Вариант 1. Столешницы тип 1 (см.маркеры на визуализации)  
Заказ резки под необходимые габариты столешниц из массива дерева с покрытием матовым лаком  
Пример.  
Производитель: ИКЕЯ.  
Модель: ГЕРТОН  
Материал: массив дерева бук  
Габариты: 155x75x3 см

Вариант 1. Столешницы тип 2 (см.маркеры на визуализации)  
Заказ столешниц с финишным покрытием из тонкого HPL  
Толщина изделия 10-13мм.  
Предварительный подбор цветов HPL из ассортимента Abet Laminati

СЕРИЯ PEDRALI RSO

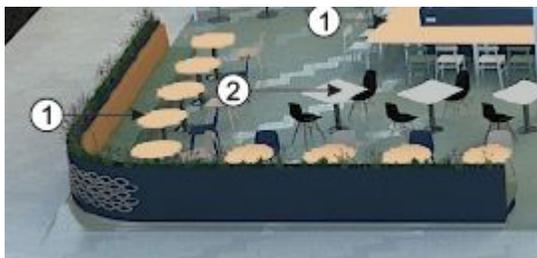
По металлу вообще не уверена, слишком лофтово и холодно, нам не особо подходит... Под фестивальную поляну то
